**SOLICITATION AMENDMENT
MODIFICATION DE L'INVITATION**

Title - Sujet Reconstruct. Quai Rivière-au-Renard		
Solicitation No. - N° de l'invitation EE519-170179/A		Amendment No. - N° modif. 005
Client Reference No. - N° de référence du client EE519-170179		Date 2016-06-29
GETS Reference No. - N° de référence de SEAG PW-\$QCM-004-16772		
File No. - N° de dossier QCM-6-39029 (009)		CCC No./N° CCC - FMS No./N° VME
Solicitation Closes - L'invitation prend fin at - à 02:00 PM on - le 2016-07-05		Time Zone Fuseau horaire Eastern Daylight Saving Time EDT
F.O.B. - F.A.B. Plant-Usine: <input type="checkbox"/> Destination: <input type="checkbox"/> Other-Autre: <input type="checkbox"/>		
Address Enquiries to: - Adresser toutes questions à: Thellend, François		Buyer Id - Id de l'acheteur qcm009
Telephone No. - N° de téléphone (418) 649-2889 ()		FAX No. - N° de FAX (418) 648-2209
Destination - of Goods, Services, and Construction: Destination - des biens, services et construction:

MODIFICATION NO. 5

1) Modification au plan C03/09

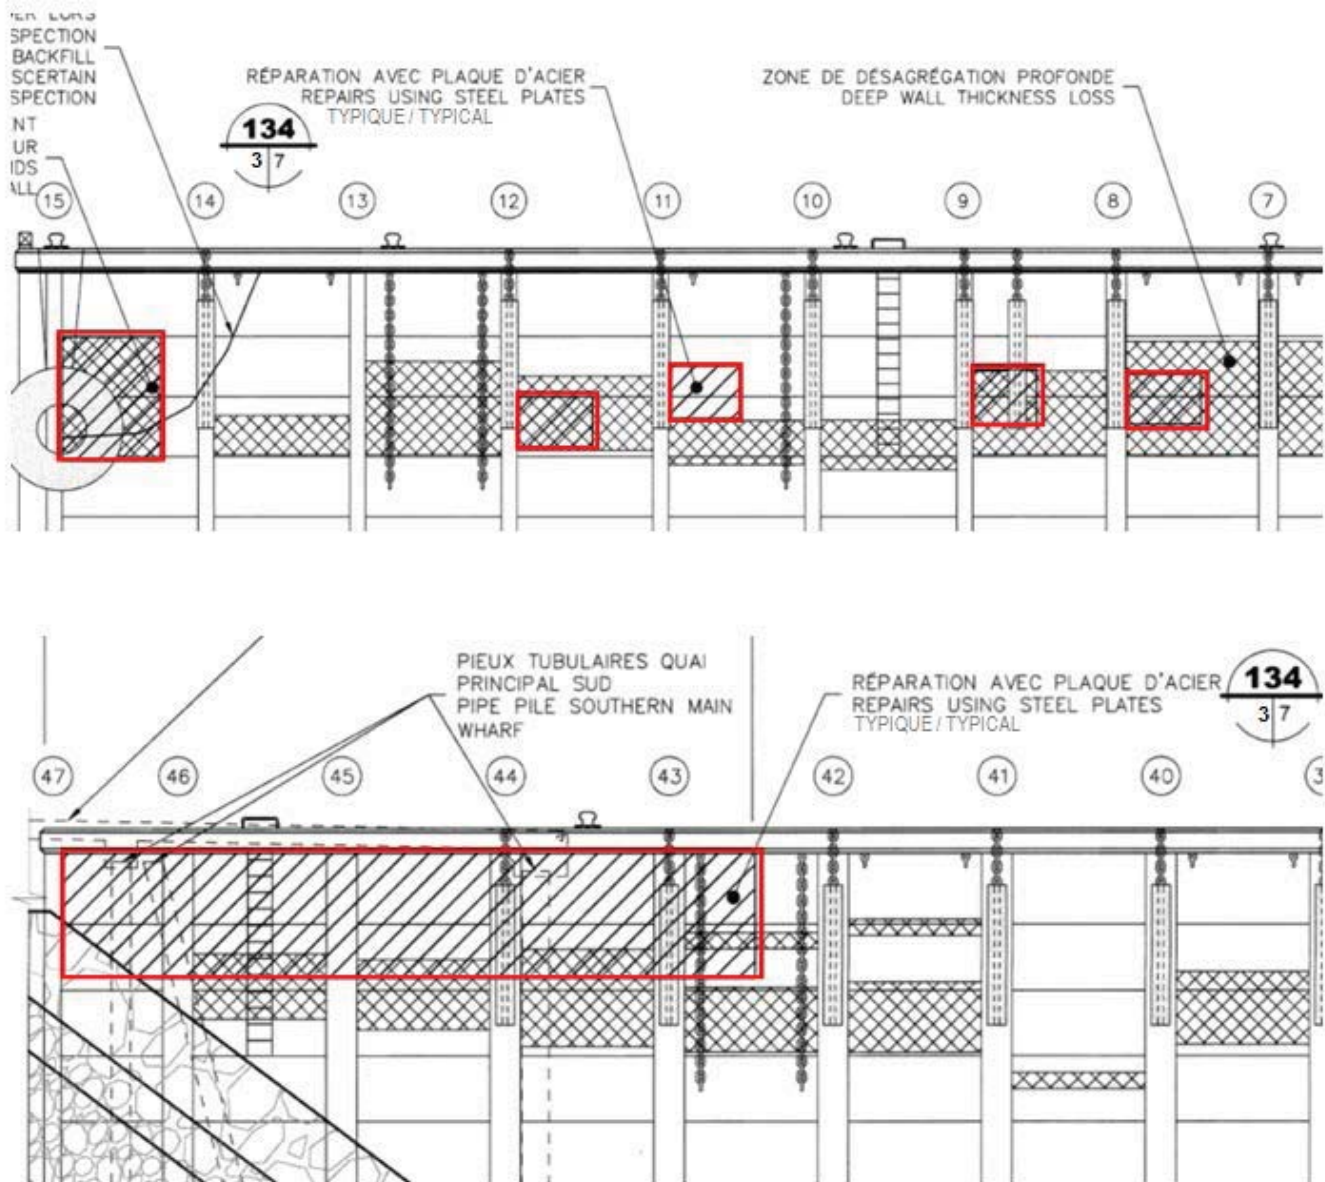
La référence à la coupe 134, montrée sur les coupes 101 et 102 du plan C03/09 est remplacée par :

Coupes 101 et 102 du plan C03/09. Est-ce que les parties hachurées représentent les réparations à effectuées sur les murs berlinois? Et doivent-elles toutes être réparées avec des plaques d'acier?

La réparation par plaques d'acier est obligatoire entre les axes 1 à 15 et entre les axes 42 à 47 tel qu'indiqué au plan C03/09 par la zone hachurée spécifique au type de réparation. Voir à la page suivante, les zones marquées par un carré rouge sur l'extrait de plan C03/09.
